COMPRA PRIVADA FFM/ICESP 2120/2022

CONCORRÊNCIA – PROCESSO DE COMPRA FFM/ICESP RS 1878/2022

CIRCULAR Nº 01

DUVIDAS TÉCNICAS

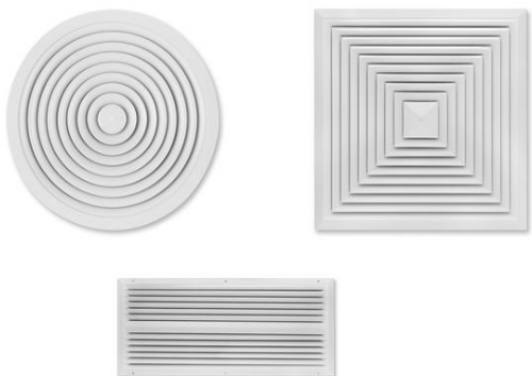
01 - Estamos desenvolvendo a revisão do orçamento referente ao fornecimento e instalação de sistema de ar-condicionado, ventilação e exaustão para atendimento do Instituto do Câncer de São Paulo, no 15º Pavimento. Recebemos planilha (revisão R02), memorial descritivo (revisão R03, de 03/08/2022) e projetos de HVAC (revisão R04, de 19/08/2022).

Existem inconformidades quanto à especificação de elementos de difusão de ar, quantidade, dimensões, entre outros.

Quanto aos equipamentos, memorial, planilha e projeto apresentam vazões, filtragem e modelos diferentes para o mesmo equipamento.

Sugerimos adotar o que está indicado em projeto, pois apresenta coerência no conjunto de informações.

R: "Sobre os difusores - O modelo que você cita no e-mail está correto (referência TROX) e são 21 unidades em projeto.
